zum Entwurf des Bebauungsplans Nr. 325, Meerbusch-Lank-Latum,
"Uerdinger Straße / Mühlenstraße"

Behandlung der Stellungnahmen aus der öffentlichen Auslegung

Behandlung der Stellungnahmen aus der Beteiligung der Behörden und sonstigen Träger öffentlicher Belange
zum Entwurf des Bebauungsplans Nr. 325, Meerbusch-Lank-Latum, "Uerdinger Straße / Mühlenstraße"

Klimaanalyse Nacht (21.06. um 04.00 Uhr)

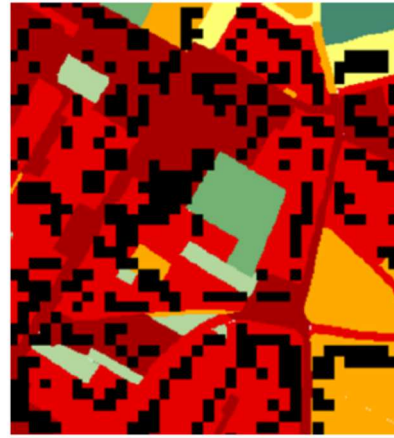
Die Freifläche besitzt nach der Planungshinweiskarte (Tagsituation) eine mittlere humanbioklimatische Bedeutung mit einem Defizit an Verschattung (geringe Ausgleichsfunktion) bzw. unzureichender Erreichbarkeit aus belasteten Siedlungsräumen (nicht als Rückzugsort geeignet).“

über das Plangebiet, die die Kaltluft in stärker verdichtete Bereiche transportieren könnten. Dies ist auch ein Hinweis darauf, dass die Kaltluftproduktion auf der Fläche gering ist.
